MINISTERIO PARA LA TRANSICIÓN ECOLÓGICA

14888 *Resolución de 5 de octubre de 2018, de la Dirección General de Biodiversidad y Calidad Ambiental, por la que se formula declaración de impacto ambiental del proyecto Actualización del procedimiento de evaluación ambiental. Autovía A-11. Tramo: Zamora-frontera con Portugal.*

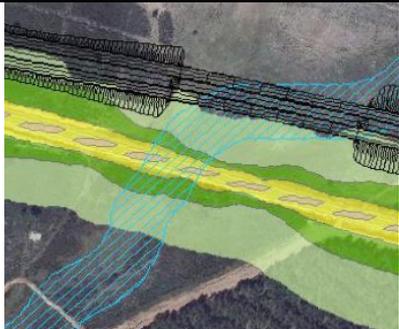
Asimismo, según las imágenes relativas al cruce de la ZEC en Alcañices del Documento Complementario y del documento de aclaraciones, parte de la explanación de la autovía proyectada estaría dentro de la ZEC (no ha hecho cambios respecto al estudio de impacto ambiental). Se interpreta que debe tratarse de un error. En cualquier caso, y considerando lo ya expuesto sobre las distancias a respetar a la ZEC, procede también añadir la condición que la explanación de la autovía proyectada igualmente esté a una distancia mínima de 15 m de los límites de la ZEC. Sin perjuicio de lo anterior, en el caso de que haya bandas de vegetación de ribera fuera de los límites de la ZEC, también se deberá cumplir que la explanación de la autovía proyectada se sitúe a una distancia mínima de 15 m de esas bandas de vegetación de ribera.

1. La distancia mínima de las pilas de los tres viaductos que cruzan la ZEC «Riberas del río Manzanas y afluentes», así como de la explanación de la autovía proyectada, será de 15 m a los límites de dicha ZEC. Sin perjuicio de lo anterior, en el caso de que haya bandas de vegetación de ribera fuera de los límites de la ZEC, también se deberá cumplir que las pilas de esos tres viaductos, así como la explanación de la autovía proyectada, se sitúen a una distancia mínima de 15 m de esas bandas de vegetación de ribera. Por añadidura, las obras y sistemas constructivos asociados a la construcción de los viaductos que cruzan la ZEC «Riberas del río Manzanas y afluentes» deberán proyectarse de manera que no se produzcan dentro de dicha ZEC desbroces u ocupaciones sobre comunidades vegetales que formen parte de los tipos de hábitat de interés comunitario 91E0* «Bosques aluviales de *Alnus glutinosa* y *Fraxinus excelsior* (*Alno-Padion*, *Alnion incanae*, *Salicion albae*)» y 4020* «Brezales húmedos atlánticos de zonas templadas de *Erica ciliaris* y *Erica tetralix*».
